Krajský úřad Středočeský kraj
Doručeno 13.01.2026
005887/2026/KUSK
listy 1 list, sv příloh 1
druh svazek

Předmětem posuzování vlivů na životní prostředí podle zákona č. 100/2001 Sb., v platném znění (dále jen „zákon EIA“) je záměr „Pokračování těžby v lomu Mrač“ Č.J. 161777/2025/KUSK, kód záměru STC2730.

Podatel tímto podle § 8 odst. 3 zákona EIA v zákonem stanovené lhůtě 30 dnů, počítané ode dne zveřejnění informace o dokumentaci na úřední desce krajského úřadu, tj. do 9. 1. 2026, podává ke zveřejněné dokumentaci následující vyjádření.

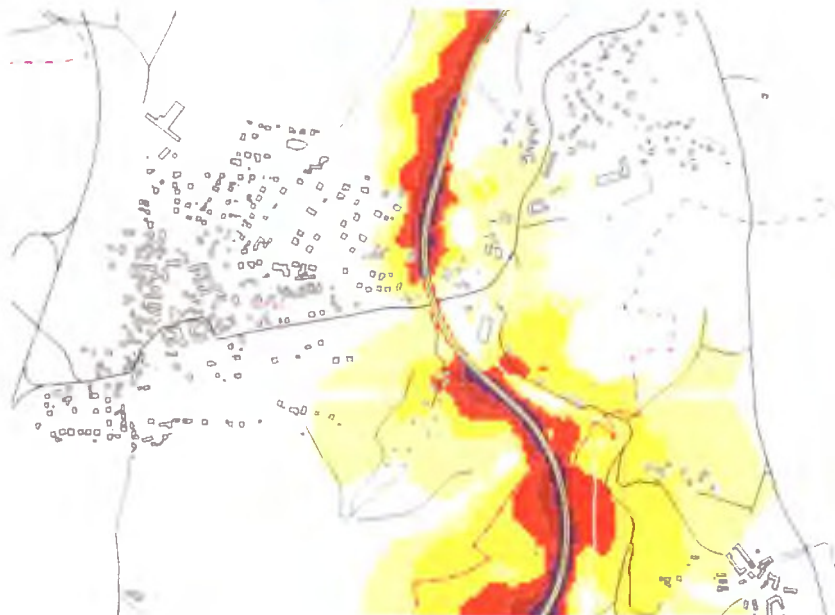
Jednoznačně kvantifikovat požadavek na zábor PUPFL a vyhodnotit jeho vlivy.

Vypořádání: Zábor PUPFL a jeho vyhodnocení je uveden v textu dokumentace v kapitole B.II. a v kapitole D.I.
